## Mejora importante de diseño: Junta esférica frontal inferior de BMW E83 X3 LCI 2010-2007

Marca	Supreme	Producto	Junta esférica	Fecha	Junio de 2021
<b>Número de parte</b>	MS10547

**Figura 1.** MS10547 Supreme de Mevotech con rodamientos de plástico superior e inferior de metal sinterizado autolubricantes y hardware incluido (izquierda) vs junta esférica estilo equipo original con rodamiento de plástico y componentes sin recubrimiento (derecha)

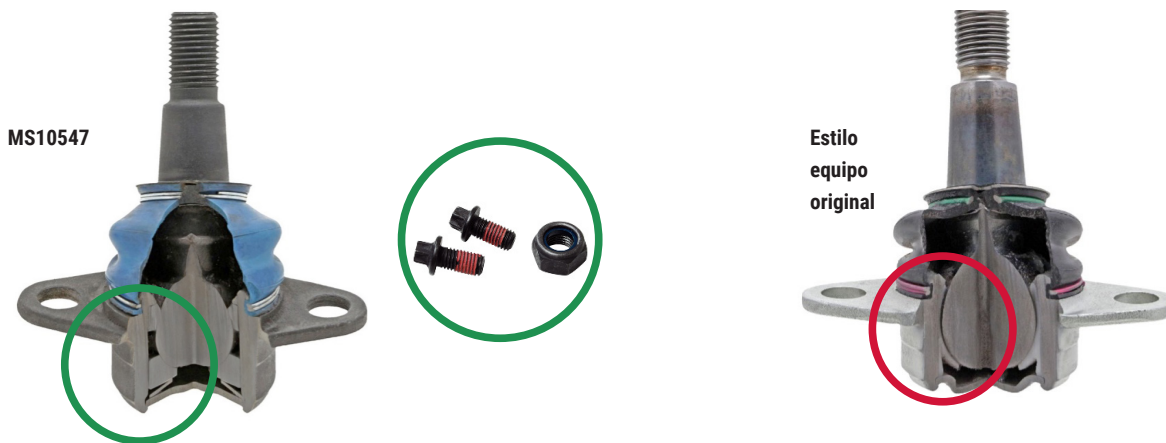
Los números de parte de fabricante de equipo original 31100363476 y 31103438623 y varios otros, y otras juntas esféricas frontales inferiores estilo equipo original para la aplicación que se menciona a continuación incorporan un diseño de rodamiento plástico y componentes sin recubrimiento

La junta esférica frontal inferior Supreme de Mevotech MS10547 está diseñada con rodamientos superior e inferior de metal sinterizado autolubricantes para mayor vida útil de la parte en todas las condiciones de servicio. Además, la junta esférica está prellenada con una grasa lubricante de alto desempeño que retiene las características de desempeño en todos los rangos de temperatura. La junta esférica está recubierta para protección contra los contaminantes de la carretera. Se incluye hardware nuevo para la instalación completa.
